CCR-VIA -- COMITATO DI COORDINAMENTO REGIONALE PER LA VALUTAZIONE D'IMPATTO AMBIENTALE

Giudizio n° 3682 Del 16/06/2022

Oggetto: Impianto di gestione rifiuti speciali

Verifica di Assoggettabilità a V.I.A. – V.A.
S.ATE S.r.l. – Gruppo EcoEridania - Impianto di gestione rifiuti speciali

Fig. 4: tipologia di pavimentazione presente

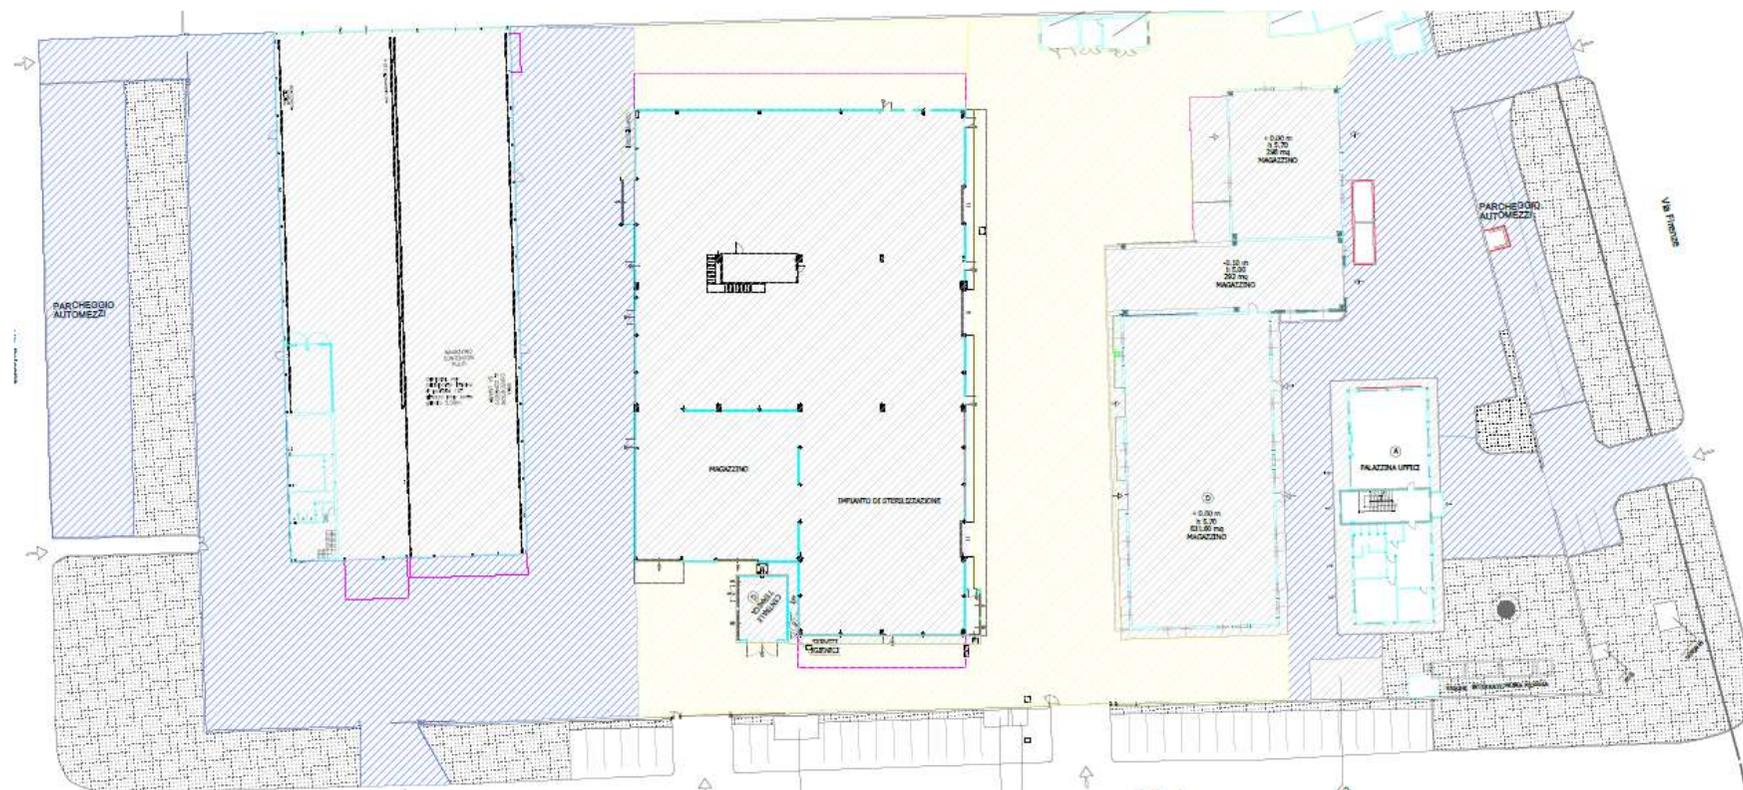
Preso atto del fatto che le aree esterne dell'impianto, sia esistente che in ampliamento, presentano una pavimentazione in asfalto con riparazioni in cls;

Si chiede altresì alla ditta di prevedere l'impermeabilizzazione, con idoneo massetto, di tutte le aree esterne adibite a stoccaggio e movimentazione dei rifiuti, a tutela della falda, che ad oggi risultano pavimentate in asfalto con riparazioni in cls.

Fig. 6: postazioni di misura e recettori considerati

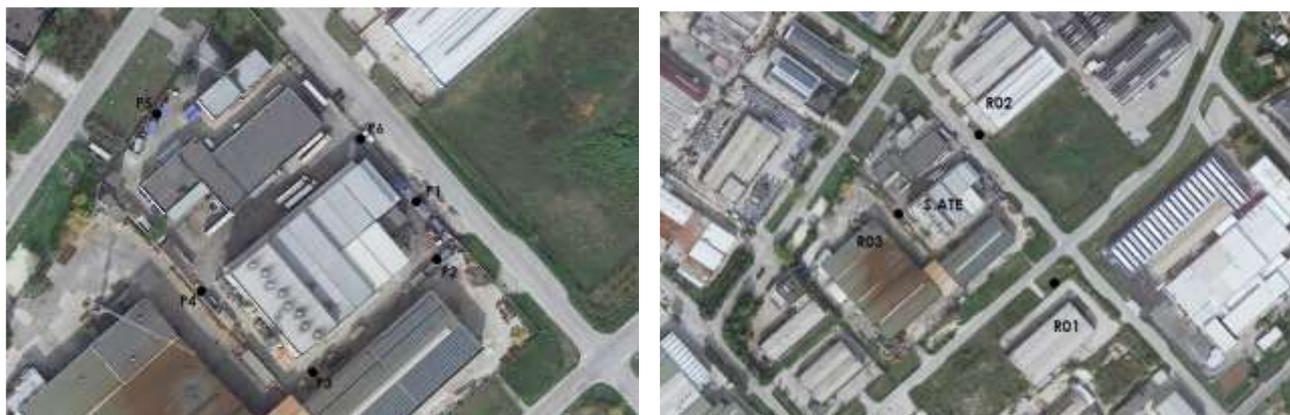
- Indicazione, in riferimento alla Valutazione previsionale di impatto acustico, dell'origine dei dati emissivi acustici delle nuove apparecchiature, citando le fonti e motivando l'effettiva fattibilità tecnica delle opere di mitigazione previste per le sorgenti più importanti (S1 e F1 in Tabella 16 dello studio previsionale). Deve essere inoltre chiarito come il modello utilizzato (software IMMI) traduca i livelli di pressione a 1 m inseriti come dati di input, unitamente alle caratteristiche geometriche della sorgente, in livelli di potenza sonora ai fini del calcolo previsionale;
